Ważne informacje — Dell OptiPlex 790/990

Płyta systemowa

Rysunek 1. Płyta systemowa z radiatorem (starsza wersja)

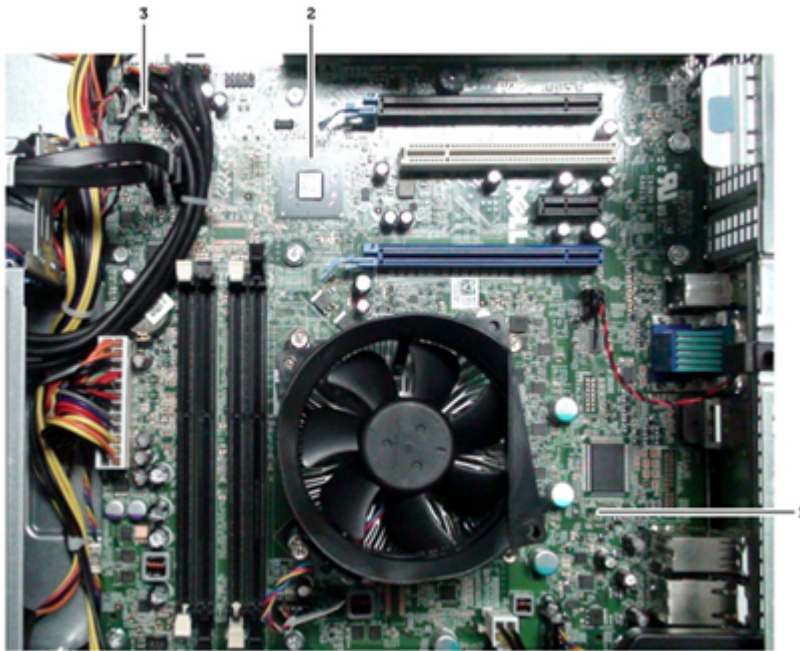
Komputery Dell OptiPlex 790/990 są obecnie dostarczane z nową płytą systemową, która nie zawiera następujących elementów:

- Radiator
- Czujnik temperatury zasilacza (tylko modele w obudowie typu Desktop)

Poniższy rysunek przedstawia starszą wersję płyty systemowej, zawierającą radiator.

Płyty systemowe dostarczane z systemem BIOS w wersji A11 lub nowszej **NIE ZAWIERAJĄ** radiatora.

**UWAGA:** Zainstalowanie systemu BIOS w wersji starszej niż A11 spowoduje wyświetlenie komunikatu o błędzie.
